Controdeduzioni alle Osservazioni del Pubblico sulla Verifica di Assoggettamento a VIA del progetto preliminare del nuovo Centro Direzionale Intesa Sanpaolo, ai sensi dell'art. 14 della L.R. n. 40 del 14 Dicembre 1998.

Osservazioni del Prof. MONTANARI

Osservazioni delle Associazioni Ambientaliste

La nuova area di trasformazione: analisi della viabilità di progetto (pag. 10-11)

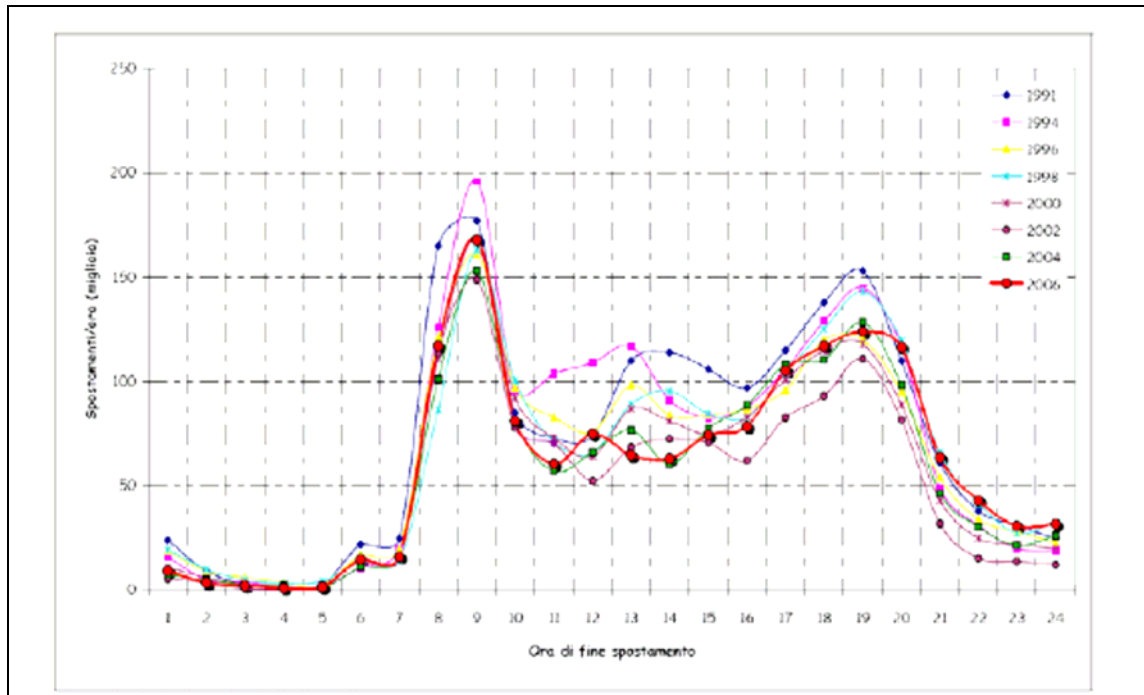
- “Non viene dichiarato in alcuna parte del documento che saranno proprio i dipendenti di P.zza San Carlo a trasferirsi nel torrione, per cui perde ogni senso comune la precedente affermazione sulla fascia orario/distribuzione delle entrate.”

- “... sarebbe stato altrettanto importante valutare i flussi in altre fasce orarie. Manca infatti qualsiasi valutazione su fascia oraria/distribuzione delle uscite.”

In merito si rileva che il trasferimento dei dipendenti di Intesa-Sanpaolo nel grattacielo di C.so Inghilterra interesserà parzialmente i dipendenti dell’attuale sede di P.zza San Carlo, e tutti i dipendenti delle numerose sedi dislocate sul territorio cittadino torinese. Lo studio realizzato da Tekne Ingegneria nel maggio 2007 in relazione alla distribuzione giornaliera degli arrivi in auto del personale Sanpaolo IMI impiegato è stato utilizzato unicamente per poter disporre di un tasso medio di ingresso tra le 8.00 e le 9.00 (ora di punta in esame nelle simulazioni modellistiche) caratterizzante gli addetti di una realtà lavorativa di tipo bancario.

L’analisi dei possibili impatti di tipo trasportistico legati alla realizzazione di nuovi poli di tipo terziario, attrattori/generatori di traffico si riferisce tipicamente all’ora di punta della mobilità motorizzata, caratteristica dell’ambito in cui si inserisce il nuovo intervento: nel caso specifico, all’intervallo 8.00-9.00. Tale prassi è volta a considerare la situazione peggiore possibile che, nel caso in esame, risulta costituita dal sovrapporsi della punta della mobilità cittadina con la punta della mobilità degli addetti. L’esame della relazione tra i flussi in uscita dal grattacielo e la mobilità di fondo non porterebbe certo a valutare situazioni di criticità più elevate, quanto piuttosto ad esaminare scenari più di “morbida”. E’ noto, infatti, che la distribuzione delle uscite degli addetti risulta generalmente più distribuita nel tempo rispetto a quella degli ingressi, limitata a fasce orarie ristrette, così come la mobilità motorizzata presenta una punta serale decisamente più appiattita rispetto a quella mattutina (cfr. immagine che segue).
